改善箇所説明図

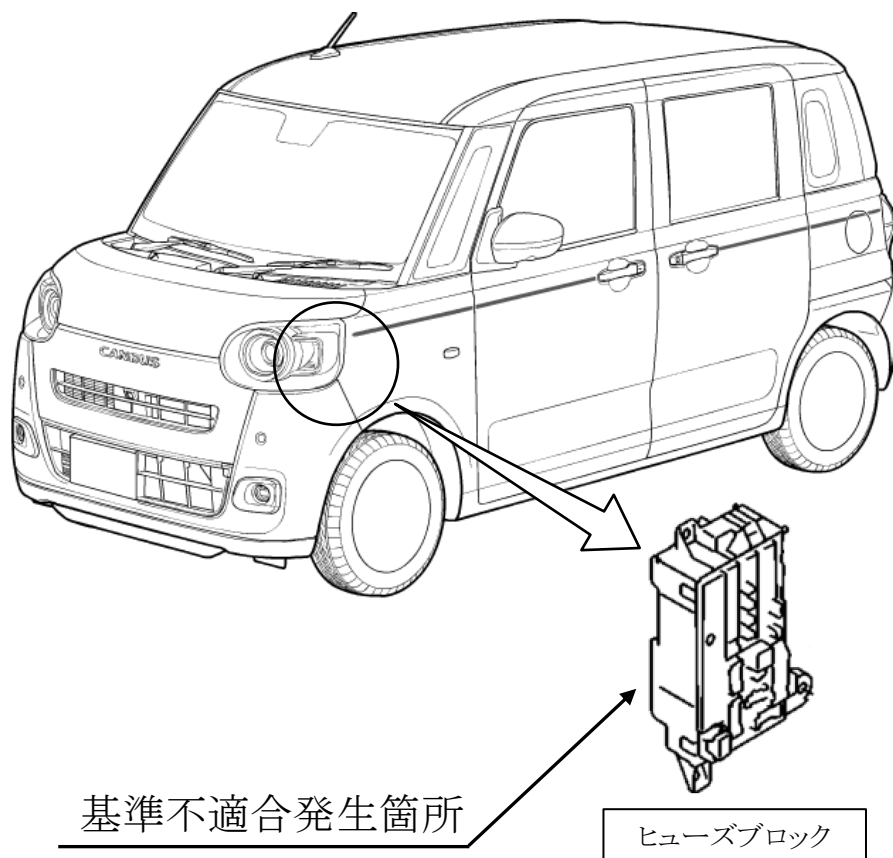
ヒューズブロック内のボデー統合制御コンピュータにおいて、コンデンサの製造工程が不適切なため、内部ショートが発生することがある。そのため、そのままの状態で使用を続けると、ヒューズが溶断して、灯火器が点灯しなくなるとともにエンジンが停止するおそれがある。

全車両、ヒューズブロックを良品と交換する。

運転者席側シート下の車台番号打刻末尾の右側に黄色ペイントを塗布する。
